Sprawa ZP/25/2021

W odpowiedzi na skierowane do Zamawiającego zapytanie, dotyczące przetargu nieograniczonego na „**Zakup i dostawy artykułów medycznych**” ogłoszonego w **Biuletynie Zamówień Publicznych pod nr 2021/BZP 00196271/01 z dnia 29 – 09 – 2021 r.** informujemy:

3. Zadanie 3 Poz. 2:

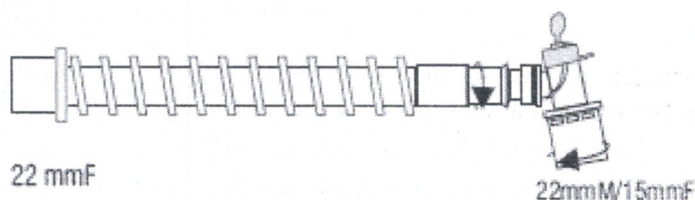
Czy Zamawiający dopuści jako równoważny przedłużacz obwodu o następując parametrach:

- gładki wewnętrznie PCV, karbowany na zewnątrz
- łącznik podwójnie obrotowy,
- port do odsysania z PCV elastyczny, port do bronchoskopii
- złącza 22mmF-22mmM/15mmF
- długość 15 cm.
- sterylny
- zalecane stosowanie: do podłączenia rurki dotchawiczej z filtrem oddechowym lub obwodu oddechowego

Odpowiedź: Tak.

54. Zadanie nr 1, pozycja 19, 20

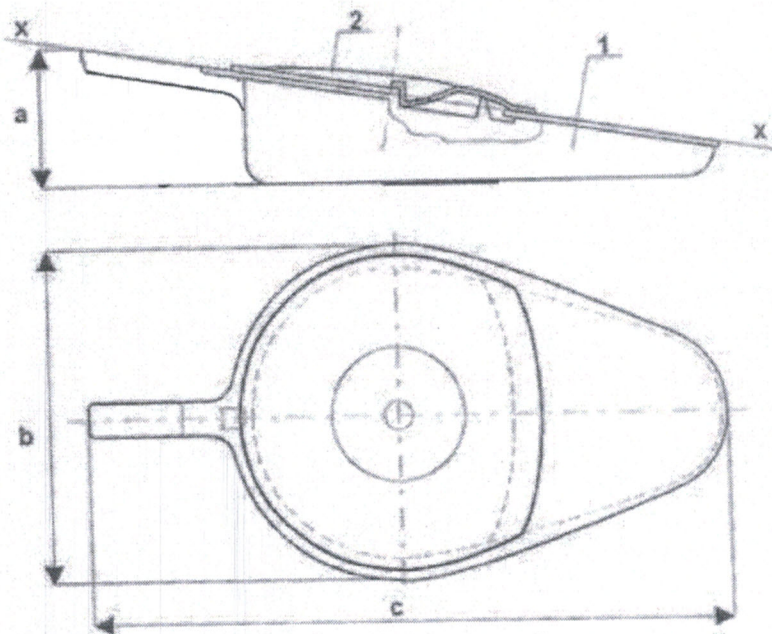
Czy Zamawiający dopuści Basen sanitarny (plastikowy) - pomocny w opiece nad pacjentem zmuszonym stale przebywać w łóżku. Pozwala na załatwienie potrzeb fizjologicznych w pozycji leżącej lub pół siedzącej.

a = 142,0mm b= 299,mm c= 515,0mm

Odpowiedź: Dla pozycji 19 – dopuszczamy, dla pozycji 20 – długość całkowita max. 47 cm, gdyż dłuższy nie zmieści się w komorze urządzenia płuczaco – dezynfekującego OPTIMA.
